# Kvanndalselva kraftverk

Bjørnafjorden kommune, Vestland fylke

Søknad om planendring/klage på vedtak  
Januar 2023

Figur 1: Konesjonssøkt alternativ

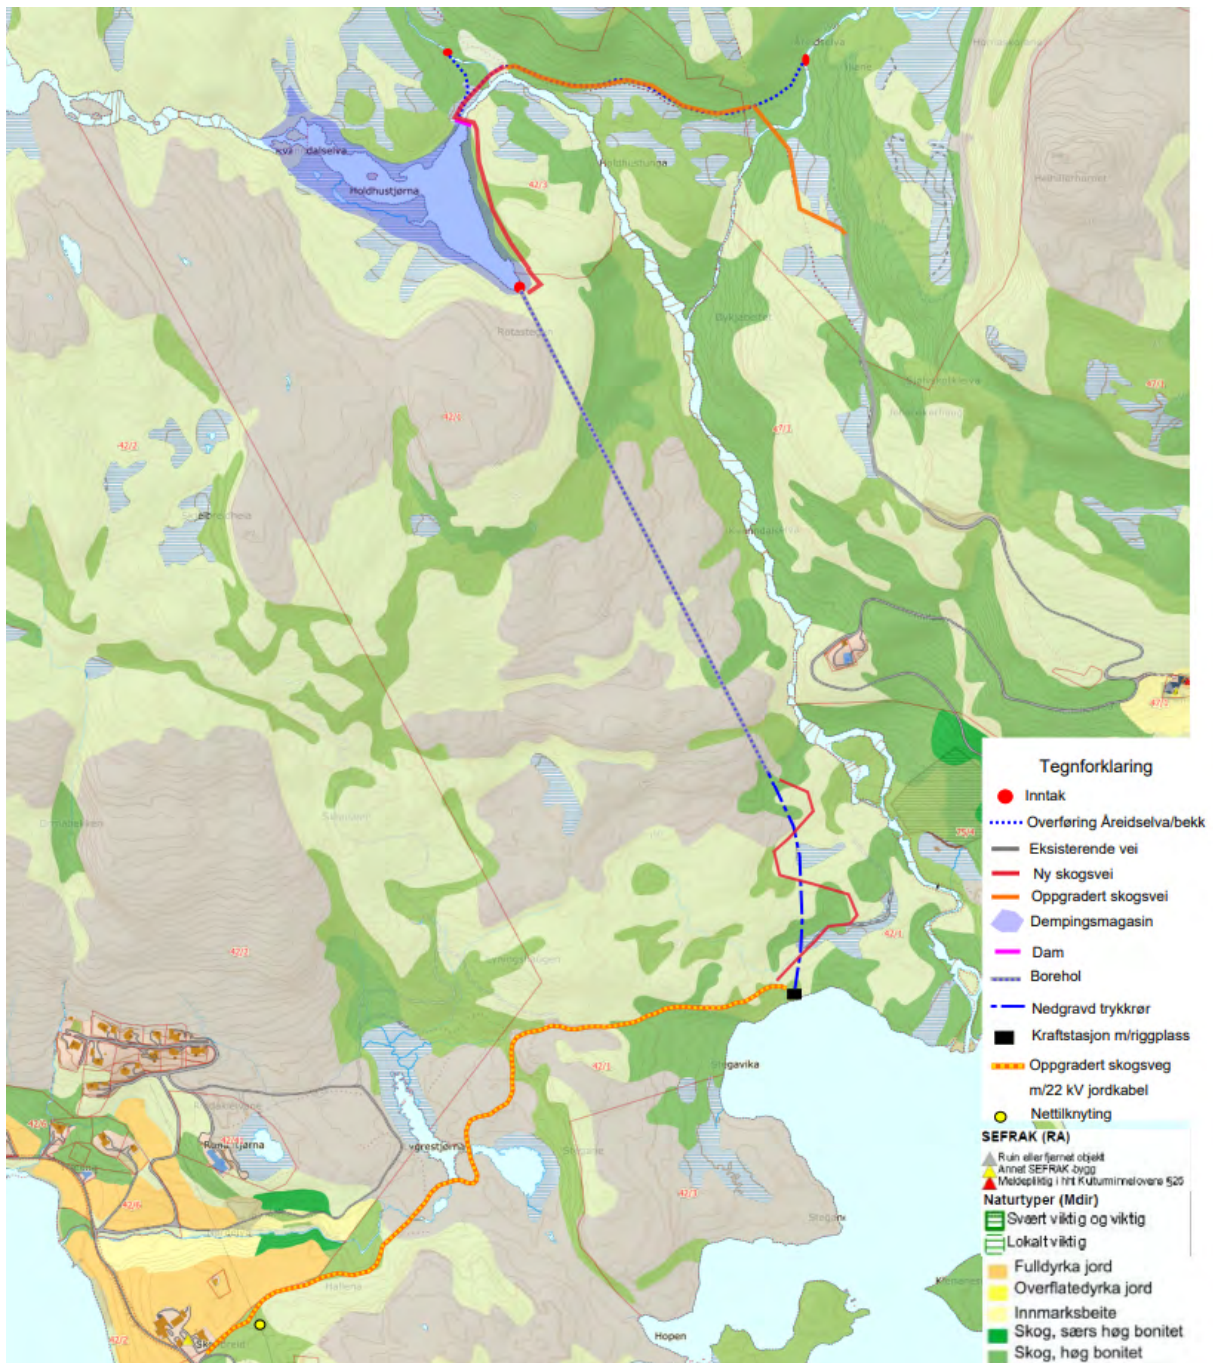
NVE legger avgjørende vekt på negative konsekvenser av reguleringen av Holdhustjørna som vil demme ned om lag 30 daa med myrområder rundt vannet. Vi foreslår derfor at tiltaket endres til det omtalte «alternativ 2» i konsesjonssøknaden, som har inntak nedstrøms Holdhustjørna. Endringen inkluderer at regulering av Holdhustjørna utgår og alle inngrep i og ved vannet tas dermed ut av prosjektet. Inntaket plasseres nedstrøms samløpet mellom Kvanndalselva og foreslått overført bekk, og denne overføringen tas følgelig også ut av prosjektet.

Det gjøres to justeringer i «alternativ 2» i forhold til slik det er beskrevet i søknaden: Borehullet fra omsøkt hovedalternativ beholdes, samt at inntaket flyttes til om lag kote 320. Justert inntaksplassering i forhold til «alternativ 2» i konsesjonssøknaden er en konsekvens av at foreslått vannvei nå er borehull i stedet for nedgravd/sprenget rørgate. Planendringen og konsesjonssøkt alternativ er vist i Figur 1

- Holdhustjørna
  - Neddemming av om lag 30 daa myrareal
  - Inntak i sørenden av vannet
  - Lukehus ved inntak, 6-8 m<sup>2</sup>
  - Bro over utløpet av vannet
  - Vei langs vannet
  - Løsmassedam med betongkjerne ved utløpet av Holdhustjørna. Lengde 35 m/største høyde 2 m

- Overføring av bekk
  - Inntakskonstruksjon, lengde 7 m/største høyde 1,5 m
  - Overføring, nedgravd rørgate. Lengde 150m/diameter 400 mm

- Inntak Kvanndalselva
- Justering borehull
- Redusert lengde overføring Åreidselva
- Reduksjon/ending tilkomstvei til inntak

- Nytt inntak blir om lag 300m nedstrøms utløpet av Holdhustjørna på om lag kote 320. I «Alternativ 2» i konsesjonssøknaden var inntaket plassert på kote 310. Det var tilpasset at det skulle være fremkommelig med nedgravd/sprengt rørgate fram til inntaket. Når vi nå i stedet foreslår borehull helt fram til inntaket, må inntaket flyttes noe høyere for å ha tilstrekkelig fjellkvalitet helt fram. Det er også viktig å beholde mest mulig av fallhøyden for å sikre god energiproduksjon. Endelig plassering av inntak skjer i detaljplan i dialog med NVE

- Plassering av påhugg/overgang mellom nedgravd rørgate og borehull er uendret, men som følge av at inntaket flyttes østover, får borehullet en noe justert trasé. Borehullet blir om lag 400 m lengre. Dette gir en økning i mengde masser fra 1 600 til 2 000 m<sup>3</sup>. Økningen er moderat og gir ikke behov for deponi. Som omtalt i

- Som følge av justert inntaksplassering reduseres lengden på nedgravd overføring fra 700 til om lag 350 m
- I konsesjonssøknaden er overføringen lagt i eksisterende traktorveitrasé, mens Figur 1 viser en trasé som avviker noe fra dette. Det er et alternativ at overføringen følger eksisterende traktorvei lenger enn skissert i Figur 1, og føres ut i Kvanndalselva der avstanden mellom eksisterende traktorvei og Kvanndalselva er på det korteste. Endelig plassering avklares i detaljplan i dialog med NVE

- Alle veier til inngrep som går ut, tas ut av prosjektet. Det er behov for varig vei til ny inntaksplassering. Denne får en lengde på om lag 150-200m, avhengig av valgt trasé. Veitrasé kan ses i sammenheng med trasé for overføringen fra Åreidselva. I Figur 1 er det skissert en løsning som gir kortest mulig samlet vei/overføring, men en vil vurdere alternativ som i større grad følger eksisterende traktorvei. Endelig trasévalg avklares i detaljplan i dialog med NVE

Fig. 67. Endringer i vannføring før og etter utbygging i et tørt år, alternativ 2. Kilde: SFT.

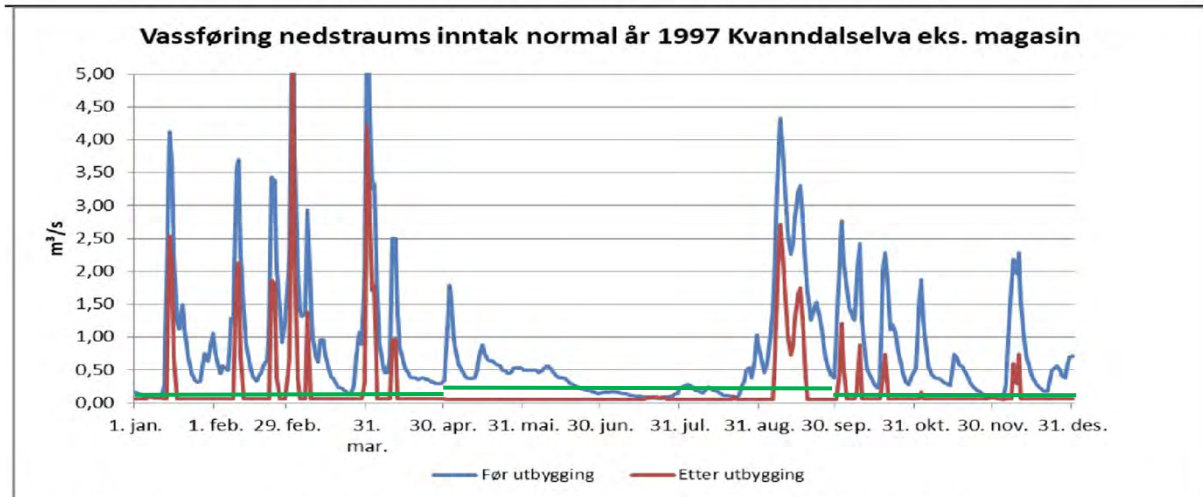
Vi foreslår en minstevannføring fra det nye inntaket på 200 l/s om sommeren og 100 l/s om vinteren. Dette utgjør 2,5\*dagens 5-persentil og over 20% av dagens middelvannføring. På grunn av at dempingsmagasinet i Holdhustjørna er tatt ut vil det i tillegg være hyppigere overløp og dermed ytterligere økt vannføring i Kvanndalselva i forhold til konsesjonssøkt alternativ. Vi foreslår en differensiering av minstevannføringen mellom sommer og vinter for å ivareta noe av de naturlige sesongvariasjonene, men er åpne for at tilsvarende vannmengde slippes med en annen profil, f.eks 150 l/s hele året.

Figuren er hentet fra NNI-rapport 554, vedlagt søknaden, og viser vannføringen nedstrøms inntaket i Kvanndalselva uten dempingsmagasin. Justert forslag til minstevannføring er skissert med grønn linje. Merk at vannføring etter utbygging vil tilsvare den røde linjen, med unntak av i tørre perioder da den vil løftes opp til den grønne linjen.

Sammenlignet med konsesjonssøkt alternativ, gir økt minstevannføring og bortfall av dempingsmagasinet i Holdhustjørna både økt og mer dynamisk vannføring i Kvanndalselva.
